HENVENDELSER MODTAGET I SUPPLERENDE HØRING

**NY SUPPLERENDE HØRING
AF TILLÆG 1 TIL LOKALPLAN 489
NUUKS PLADS METROSTATIONSPLADS**

Metroselskabets bemærkninger til supplerende høring af tillæg 1 til lokalplan 489 Nuuks Plads Metrostationsplads

Kommunens sagsnr.: 2022-0091093

Dokument nr:
ARL-0-AR-EKSPR-Nup-TGN-311

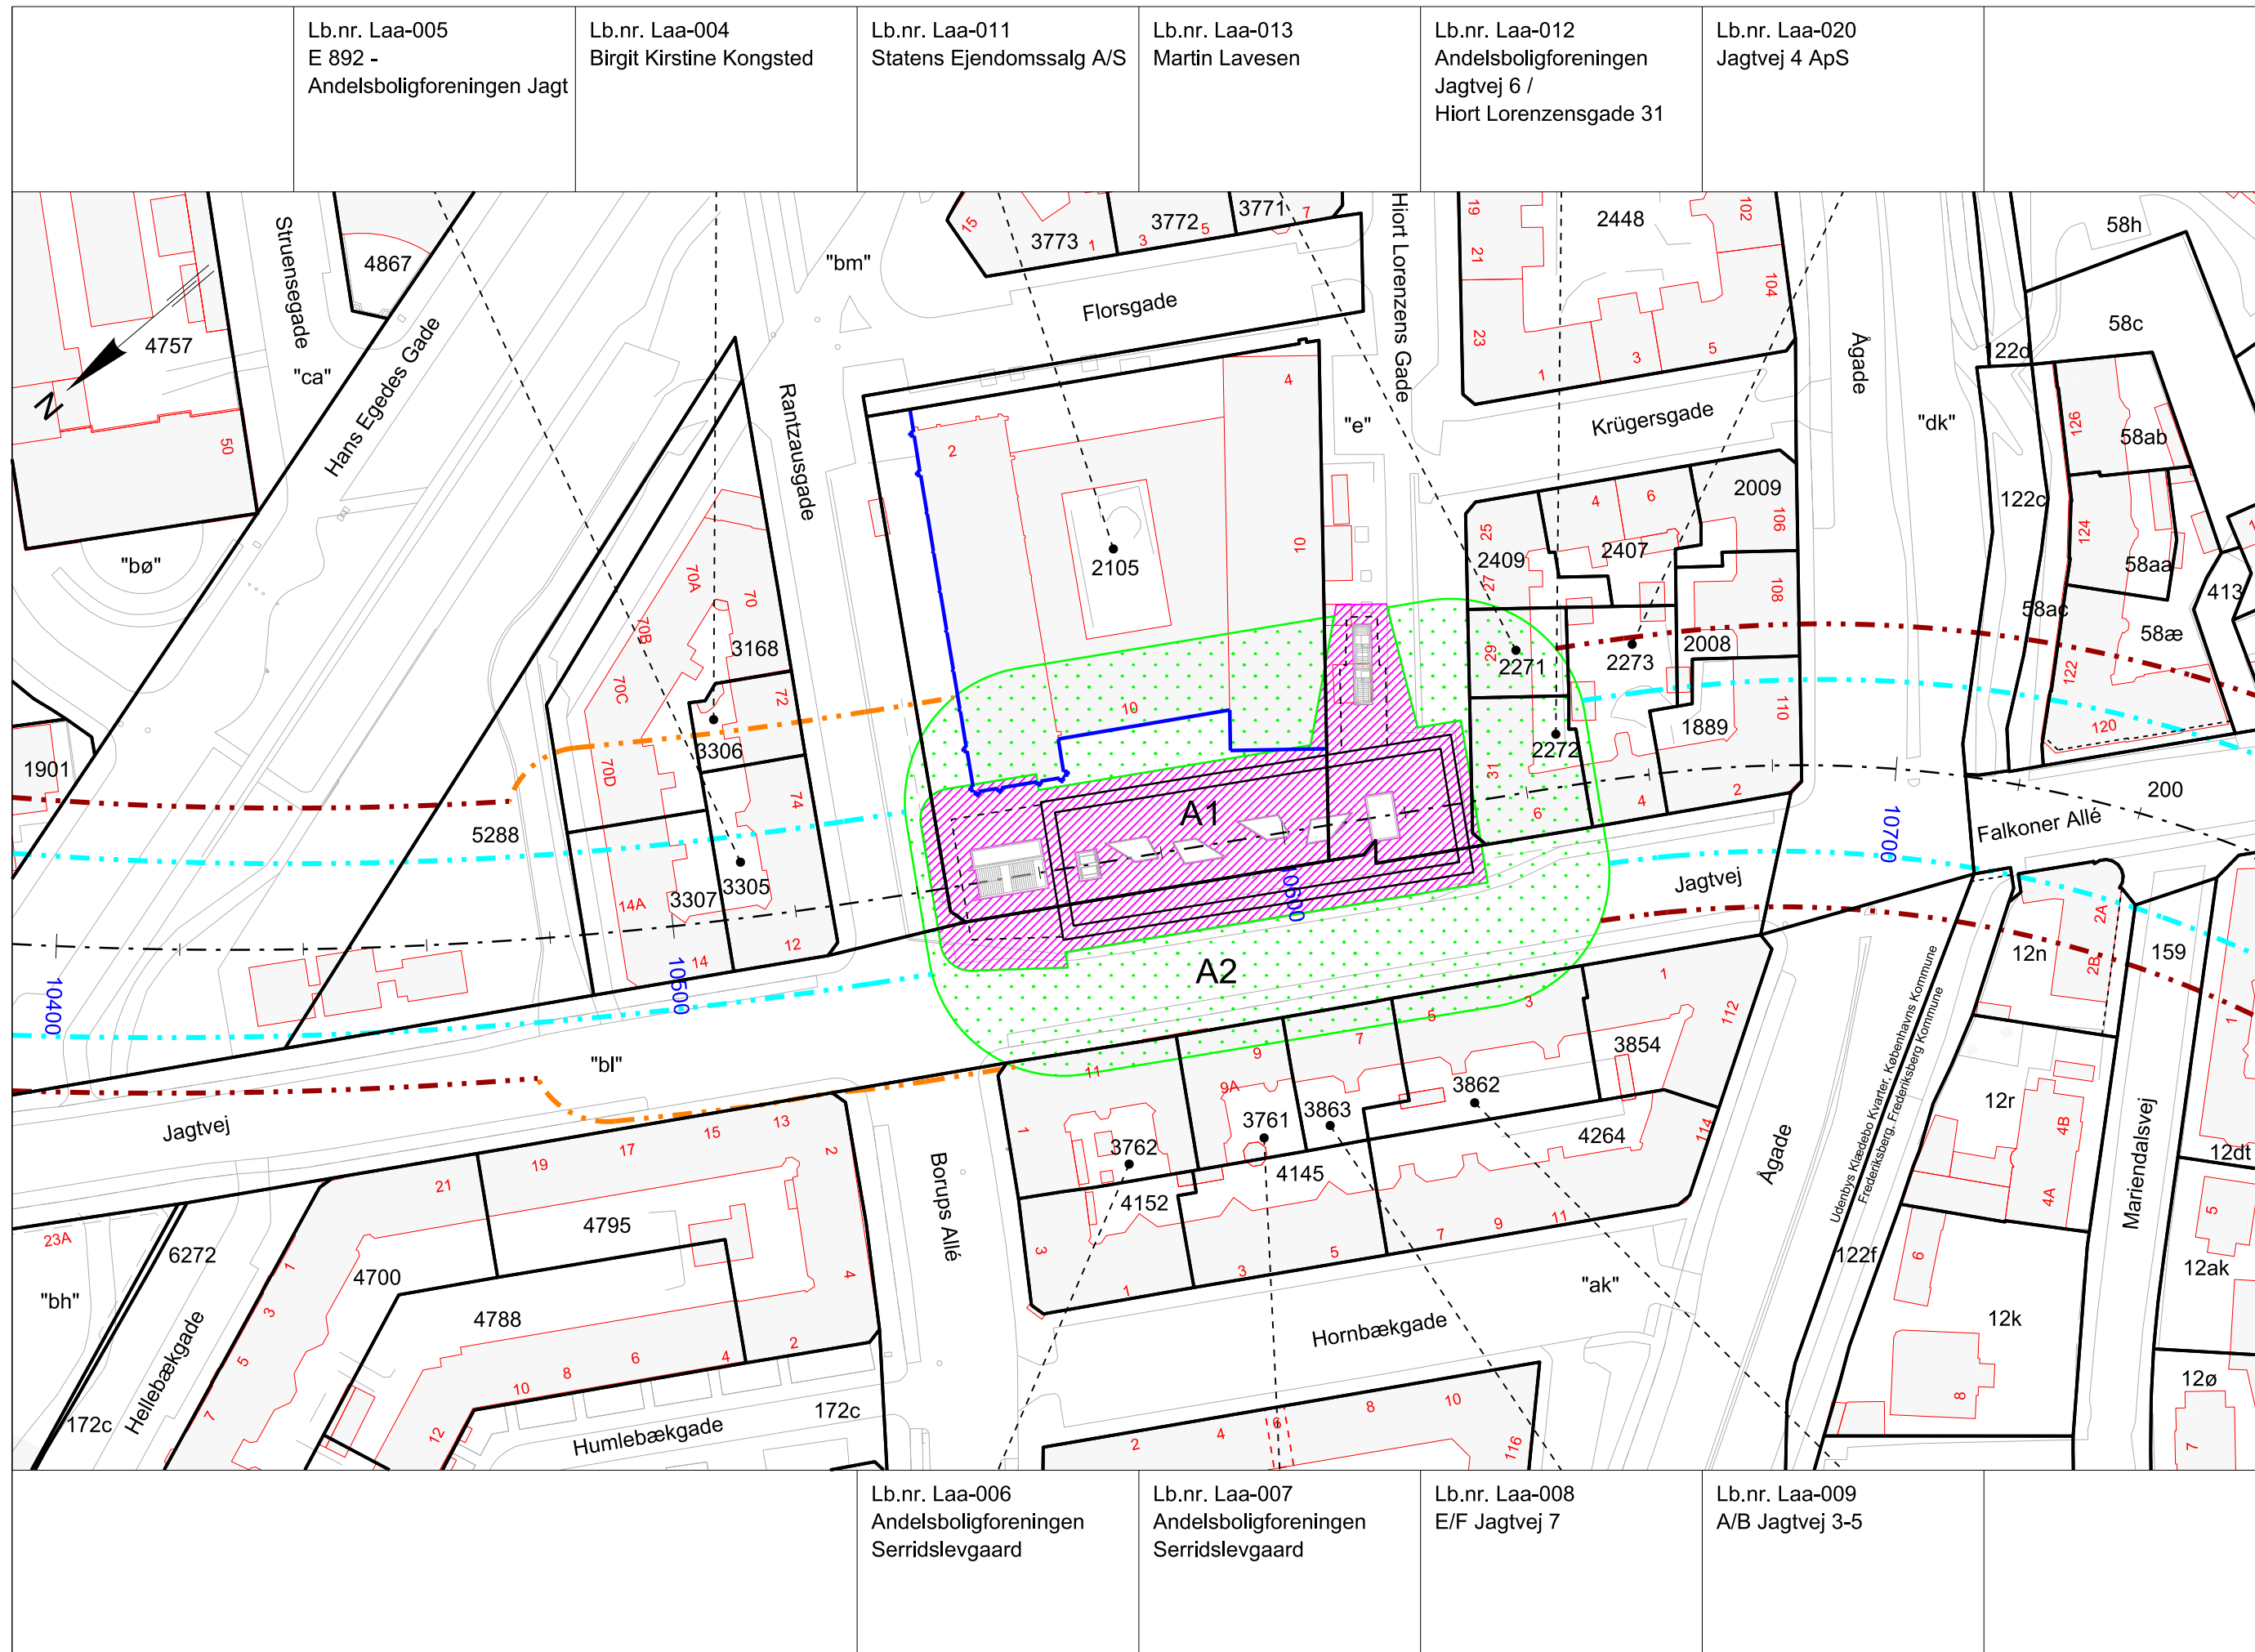
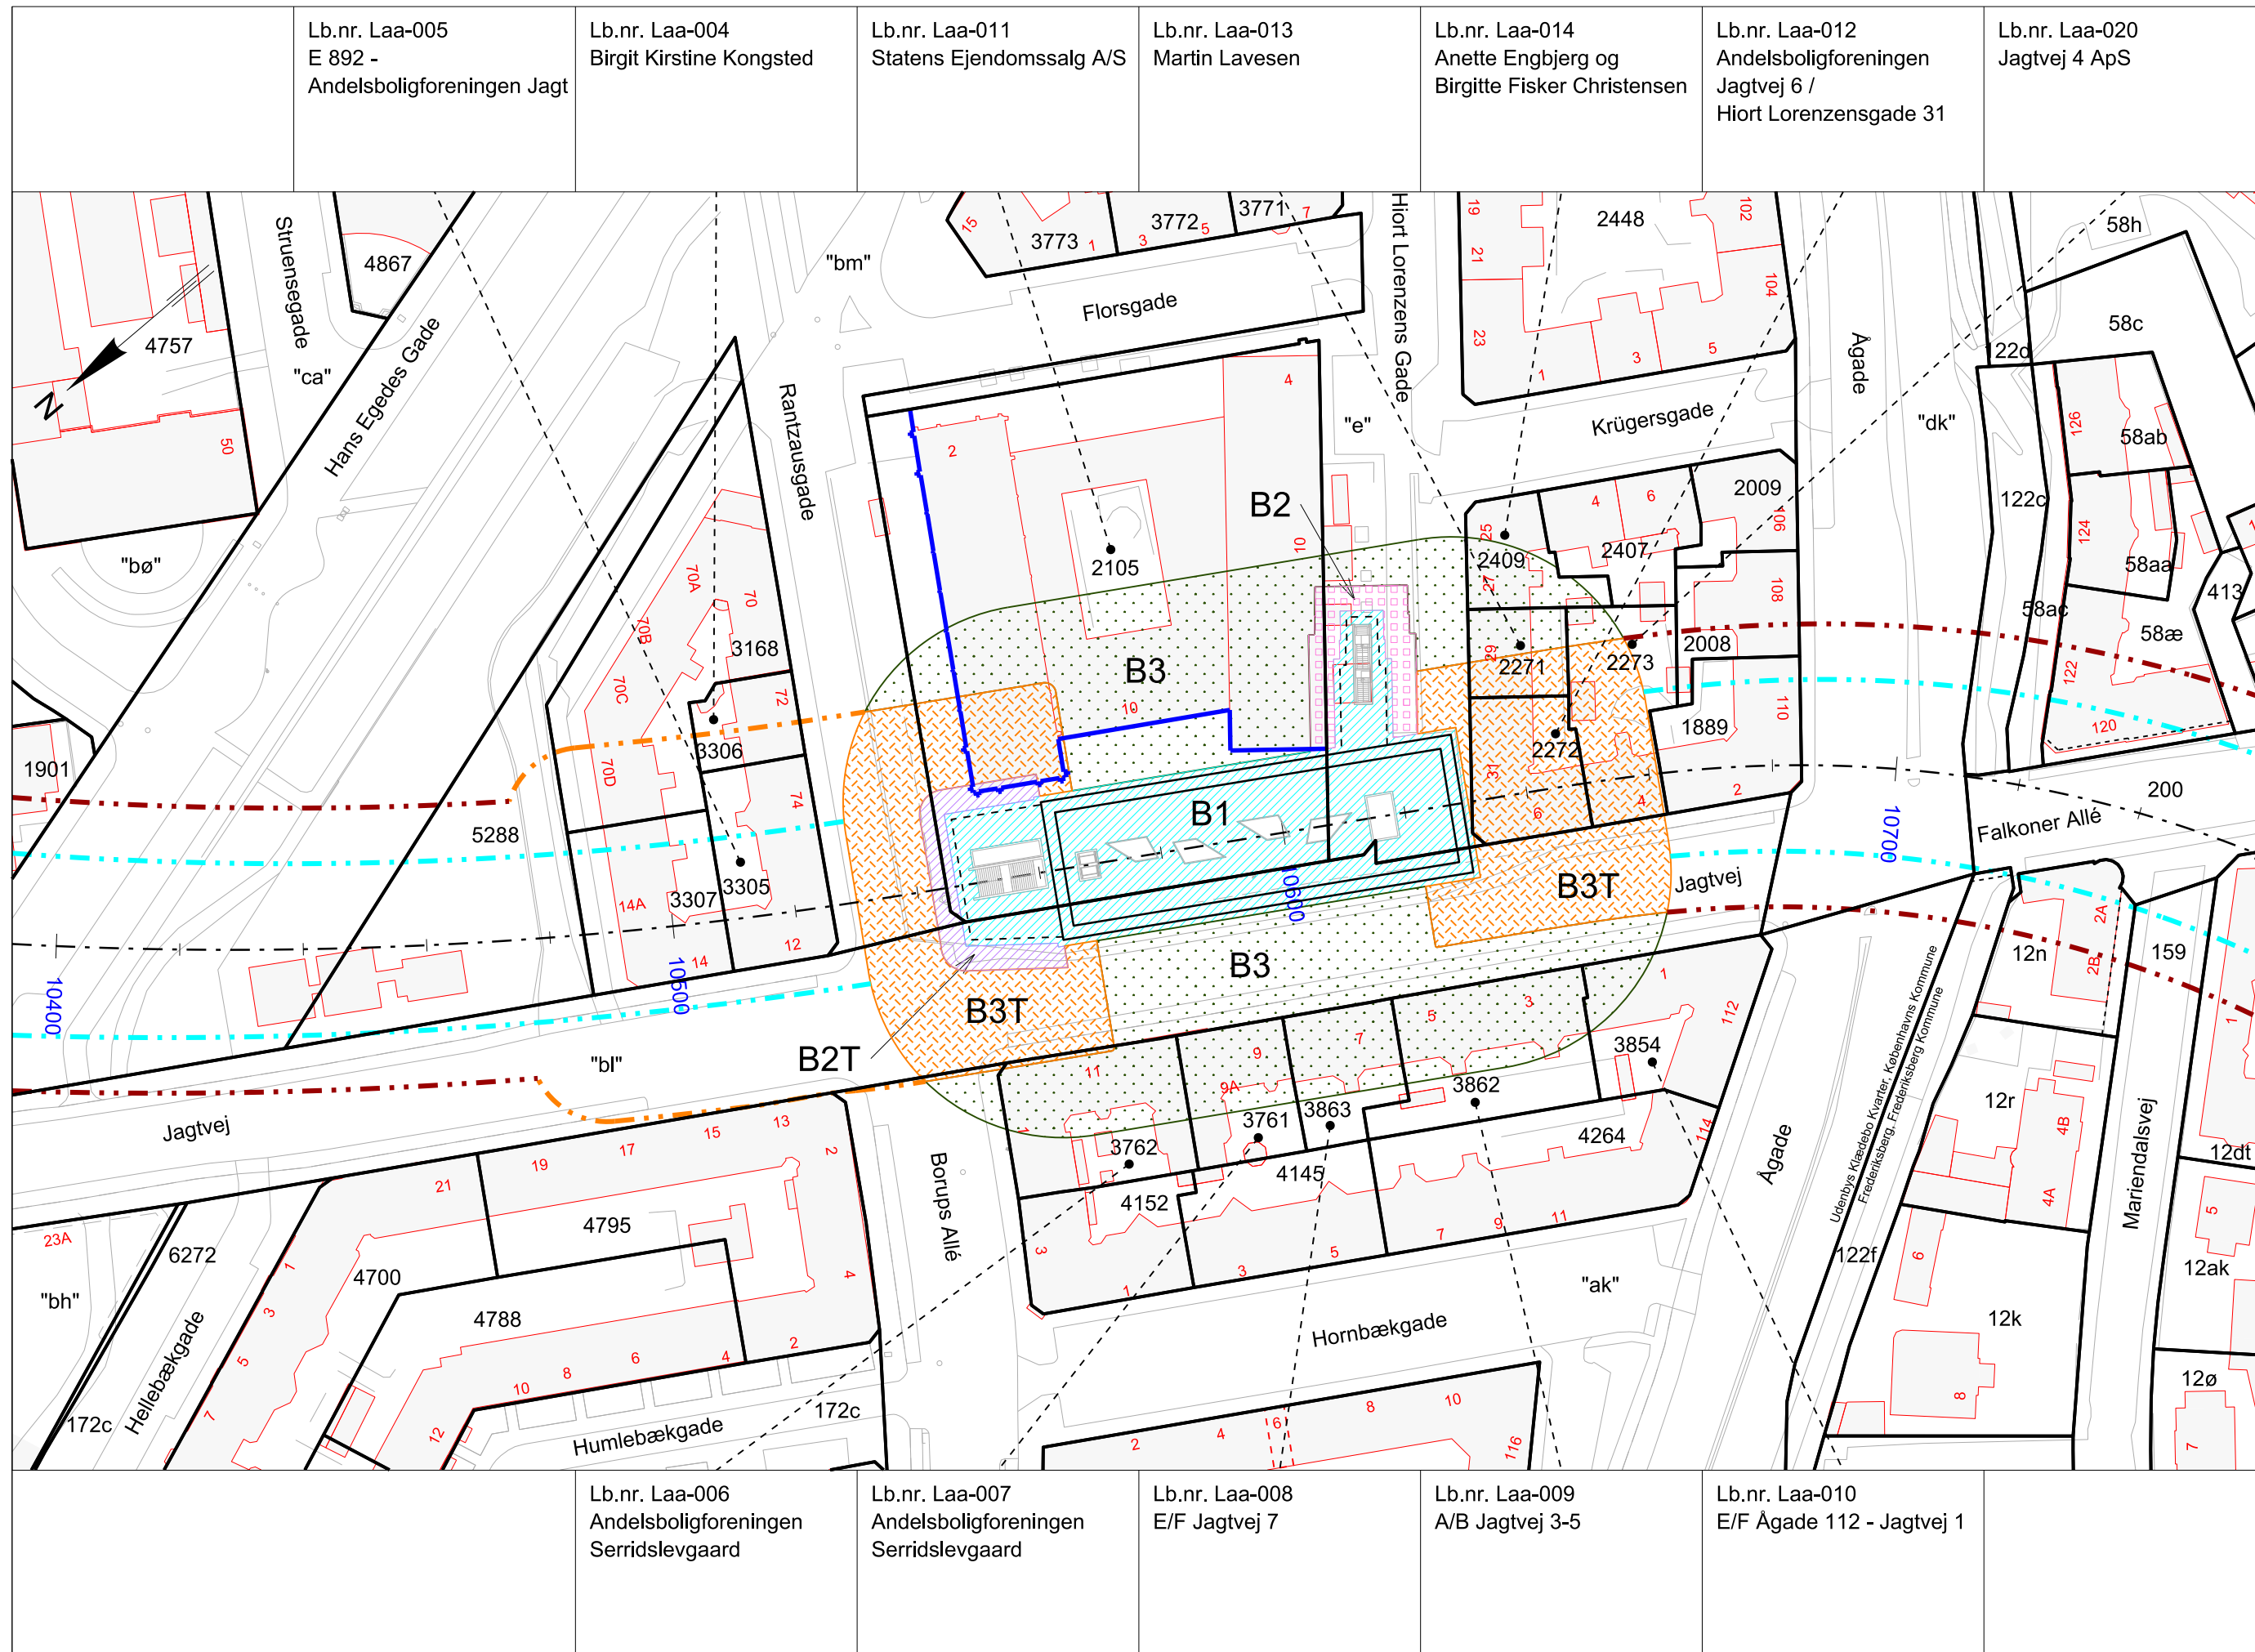
Det fremgår ikke tydeligt af materialet til den supplerende høring, om en flytning af facadelinjen medfører, at byggeriet til dels placeres inden for metroen belastningszone A1. Inden for zone A1 tillades en maksimal belastning på 20 kPa.

Såfremt byggeriet fortsat udelukkende placeres inden for belastningszone A2, har Metroselskabet ingen bemærkninger til supplerende høring, jf. notatet fra 2L. Hvis byggeriet til dels placeres inden for belastningszone A1, vil det medføre, at der på ny redegøres for, at servitutens bestemmelser ikke overskrides.
